生産終了予定商品

ハイパワー・ソリッドステート・リレー

形G3NHシリーズ

形G3PHシリーズ
(2011年8月発売予定)

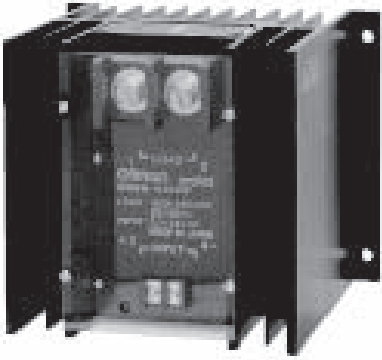
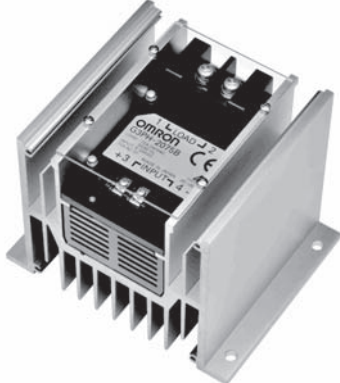
- ・放熱器の色が変更になります
- ・動作表示灯の色と位置が変更になります
- ・メンテナンス用のパワー素子（サイリスタ・モジュール）が変更になります
- ・形G3PHは現在開発中の商品です。
2011年8月1日の発売を予定しています。

本体の色

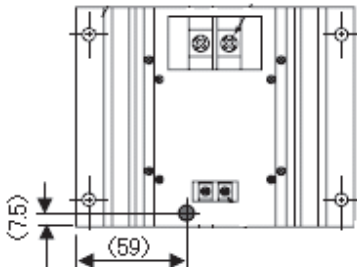
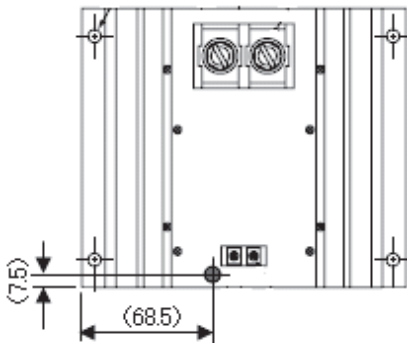
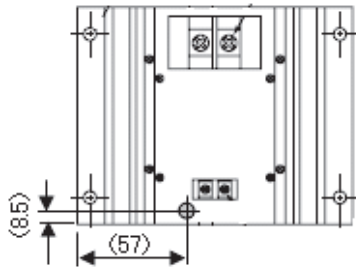
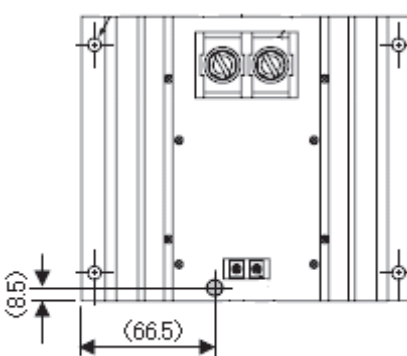
生産終了予定商品 形G3NHシリーズ	推奨代替商品 形G3PHシリーズ
●放熱器の色 黒色 	銀色

生産終了予定商品 形G3NHシリーズ	推奨代替商品 形G3PHシリーズ
●動作表示灯の色 赤色 ●動作表示灯の位置 形G3NH-2075B、形G3NH-4075B  形G3NH-2150B、形G3NH-4150B 	橙色 形G3PH-2075B、形G3PH-5075B  形G3PH-2150B、形G3PH-5150B
